### 平成23年3月28日(月) 「第9回水循環小委員会」が開催されました。

#### 開催概要

「第9回水循環小委員会」が平成23年3月28日(月)に北海道新聞釧路支社5F・道新ホールにて開催され、構成員44名のうち17名(個人10名、団体3団体、関係行政機関4機関)が出席しました。また、その他一般の方も傍聴されました。

技術資料27ページ

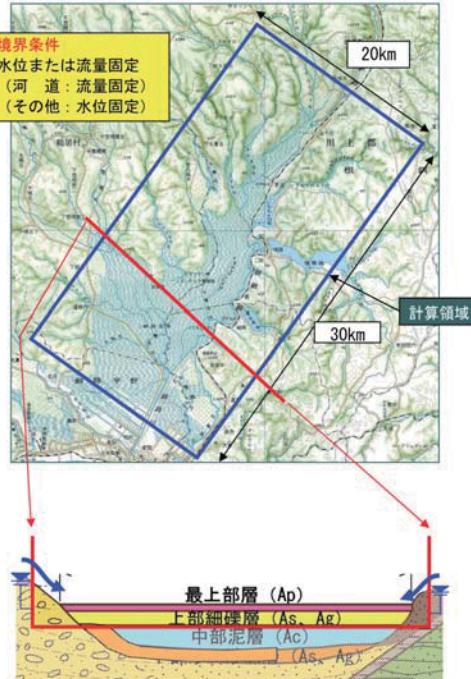
- 湿原の特殊な水の動き、地形、植生などは広い範囲で一括にシミュレーションするのは難しいと思う。
- 植物や泥炭層のことを考えた時に、上部細礫層と下部礫層は考慮されているのに、最上部層が考慮されていないことは問題ではないか。
- 資料13ページの模式図でいうと、上部細礫層と下部礫層の地下水が全く独立して動いているのであれば、同時に話すのは疑問に感じる。
- 環境の面でいうと、深層部よりも最上部層や地表流を重要視して検討することが重要ではないか。

- 資料18ページの「釧路湿原を対象とした計算手法」では、「釧路川流域を対象とした計算手法」によって得た結果を入力して計算したのか、それとも改めて実測値を入力して計算したのか。
- 「釧路川流域を対象とした計算手法」によって得た結果を入力している。詳しくは技術資料27ページの四角で囲まれた部分を参照していただきたい。
- シミュレーションの精度を上げるために、実測値を入力した方がよいのではないか。
- 区域を区切って計算する場合は、水位や流量が分かれている範囲を対象とするのがよい。
- 技術資料27ページの四角で囲まれた計算領域の辺の上に実測値が存在すれば、計算領域の中のシミュレーションの精度は高くなるだろう。
- しかしながら、こういった計算手法というものは、どうしても単純な正方形や長方形の形をとらざるを得ず、計算領域の辺上に観測点があり乗らない。その点を踏まえて、計算値を入力するようしている。
- 説明では割愛したが、計算領域の辺上に観測点がある限りは、実測値を与えている。

●説明では割愛したが、計算領域の辺上に観測点がある限りは、実測値を与えている。

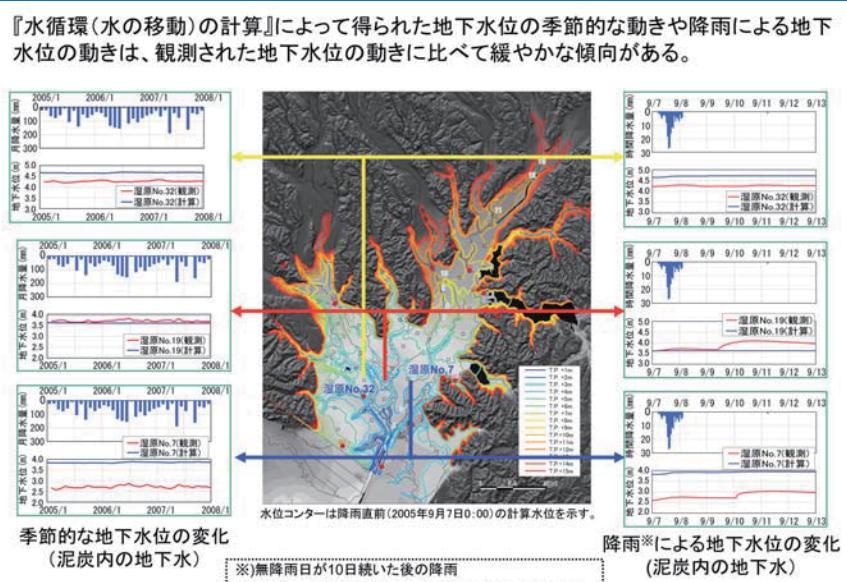
- しかし、湿原内部の細かな部分には問題がある。例えば、資料23ページの右側のグラフでは、実測では2~3日後に観測点の水位が上がっているが、計算値では反映できていない。現在のシミュレーションモデルではまだその特性までを再現できていない。
- 降水の後に、すぐに応答があるのは資料17ページでいう最上部層である。
- 資料23ページのグラフで、最上部層の水位ならば、すぐに雨に反応しているはずである。

資料27ページ

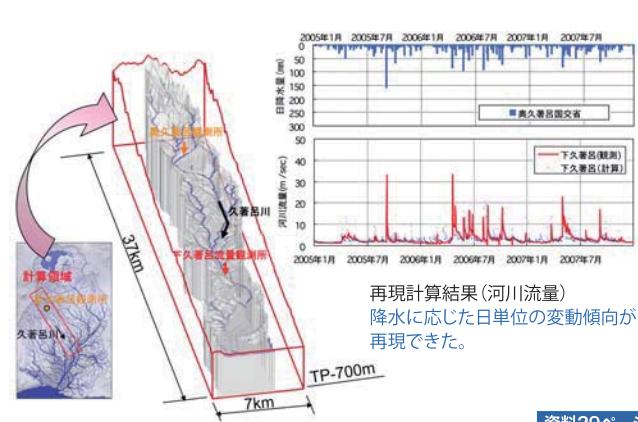
●資料27ページにおいて、50cm刻みで泥炭層を区切っているが、泥炭層は数cmの差で透水性が変わってしまうものなので、細かい部分にこのシミュレーションモデルを適用するべきでない。

●資料30ページには800mまで計算したと書かれているが、深層部については無意味な気がする。もっと表層部を細かく分割して計算すべきである。

●技術資料27ページの深度領域ということで赤い線で囲っている上部細礫層より上を計算しているのか。

●計算は上部細礫層まであるが、計算の処置のためにそれ以下も計算格子に含めているという意味である。

●計算領域を選定するときに、実際には丘陵部も入ってしまっている。ここでの800mの意味は丘陵部の地表からモデルの底面まで800mという意味である。したがって、湿原域から800m下まで計算に入れているという意味ではない。
